島根原子力発電所 3号炉 審査資料	
資料番号	S3-EP-004改05(説1)
提出年月日	2023年4月21日

# 島根原子力発電所 3号炉 炉心解析コード（LANCR/AETNA） (妥当性確認と許認可解析への適用性について)

2023年4月  
中国電力株式会社

# 審査会合における指摘事項一覧（1 / 3）

# 別紙 審査会合における指摘事項（No.4）に対する回答（2/2）

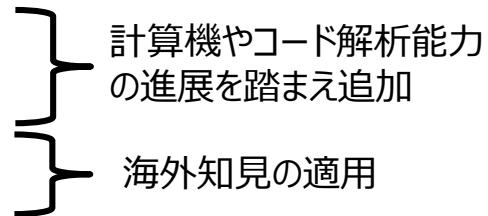
➤ 検証及び妥当性確認のプロセスが適切に実施されているかを確認するため、当該プロセスの内容を整理すること。なお、学協会基準等を参照した場合は、参照した基準等を示すこと。

➤ 適用性確認の手順①～⑤と、日本原子力学会標準、「シミュレーションの信頼性確保に関するガイドライン：2015」（以下、「M&S標準」という。）の各エレメント対応を以下に示す。エレメントの概要と適用性確認手順の詳細は次ページに示す。

- M&S標準における各エレメントの概要と適用性確認の手順との対応を下表に示す。

注目すべき応答変量やその他の不確かさと要求すべき予測性能の比較結果

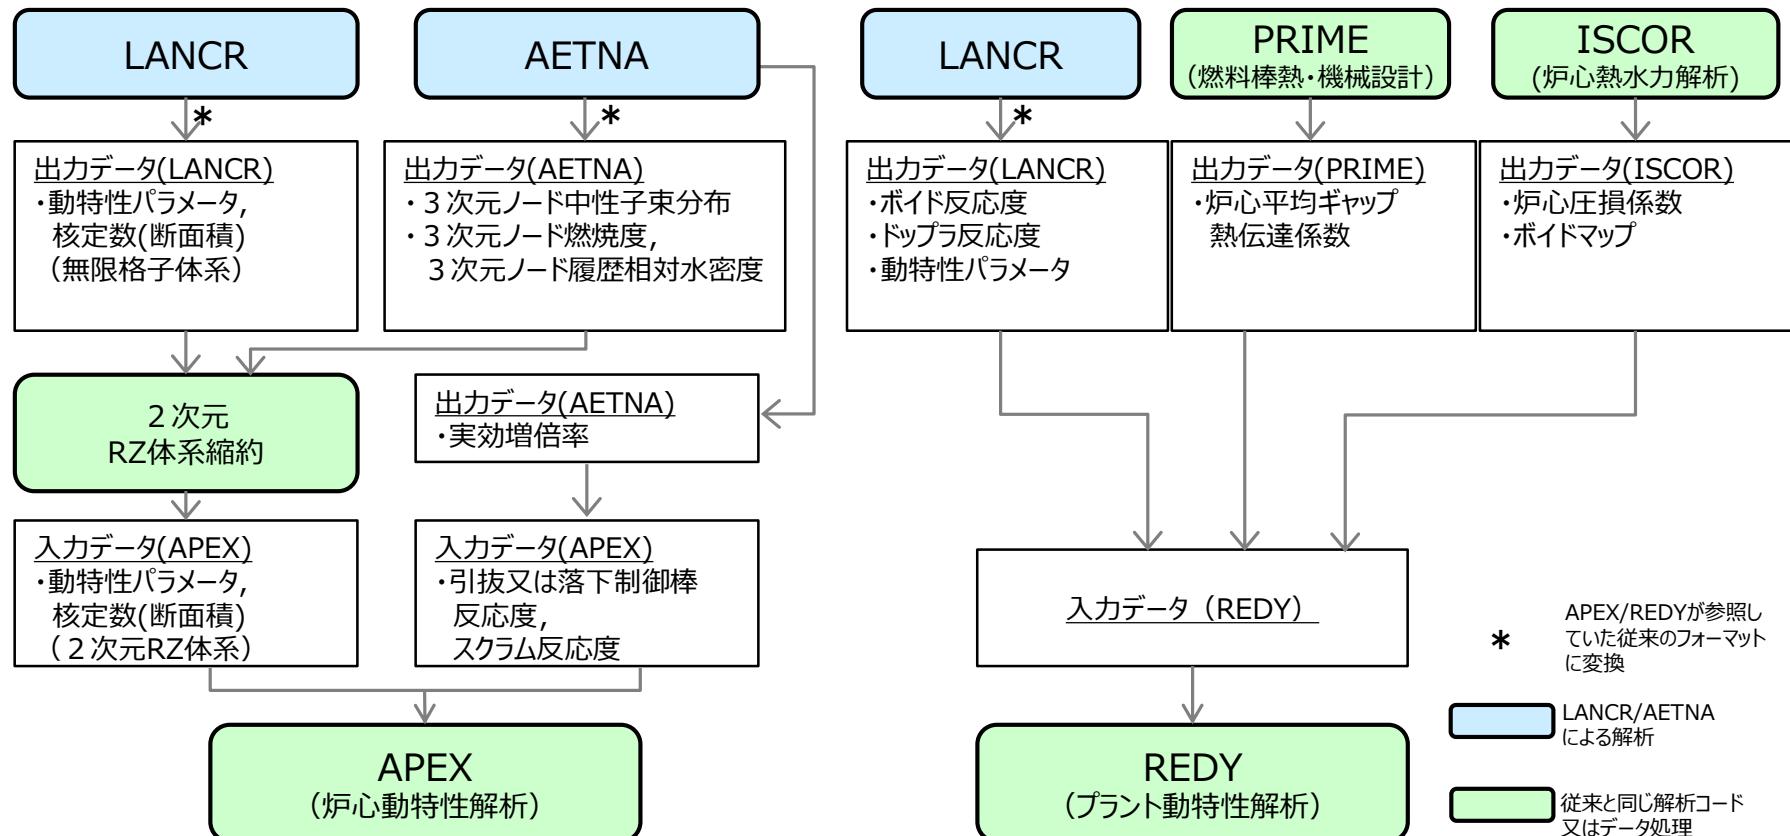
- 指摘事項（第1076回審査会合 2022年9月29日）
  - 試験データ等と比較した結果により、妥当と判断した考え方（どういう観点から、何を満たしていればよいと考えるのか）を整理すること。
- 回答（P.8再掲）
  - 妥当性確認における実施項目を以下に示す。

- 妥当性確認の結果得られた注目すべき応答変量の不確かさの積算結果と、要求すべき予測性能の比較結果を以下に示す。
- LANCR/AETNAはすべての要求すべき予測性能を満足しており、島根3号炉許認可静特性解析に適用性があると判断できる。
